ADSUM spol. s.r.o

Vyjádření k DIO – úplná uzavírka silnice III/1145 mezi obcemi Tlustice a Hořovice

SCHÉMA OBJÍZDNÉ TRASY

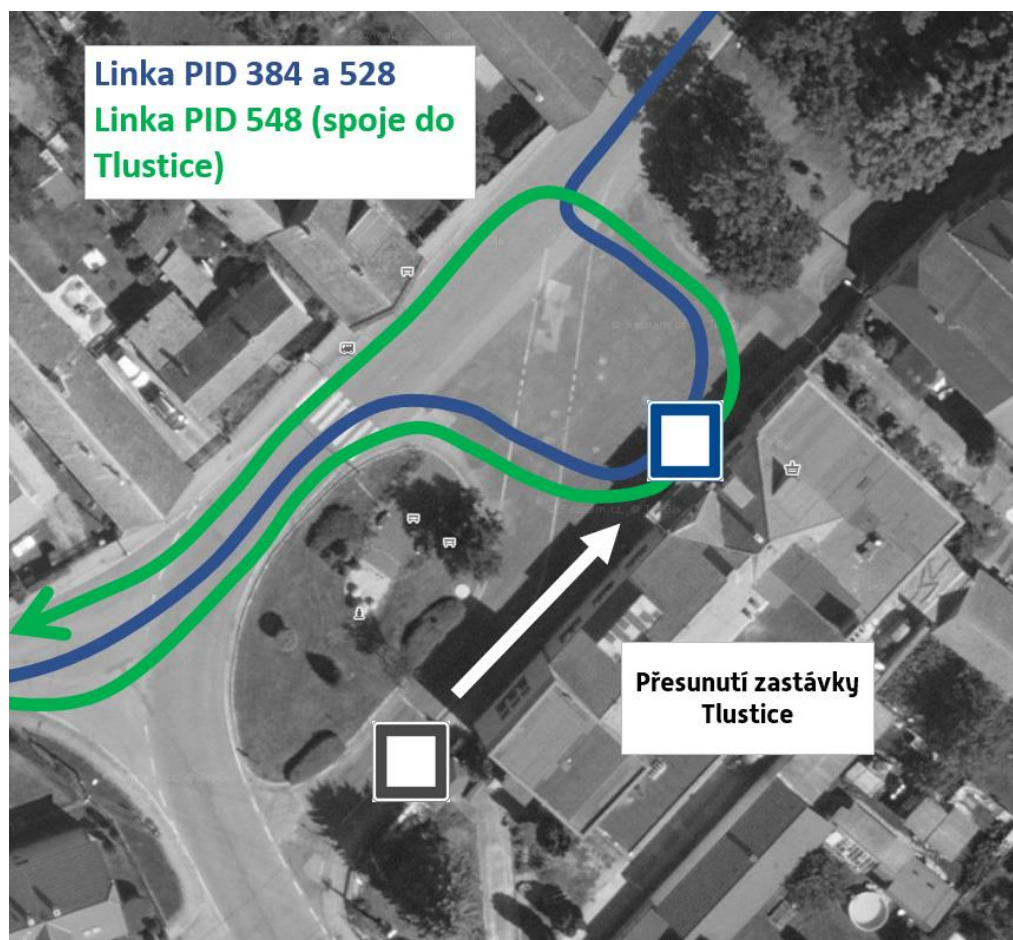
Po dobu omezení se přesouvá zastávka **Hořovice, Sklenářka** (na komunikaci III/1145) do polohy zastávky na II/114.

Dále se přesouvá zastávka **Tlustice** dle schématu níže.

Požadujeme doplnění dopravních značek **B28 s dodatkovou tabulkou mimo BUS** do prostoru zastávky v Tlusticích z důvodu zajištění autobusové dopravy.
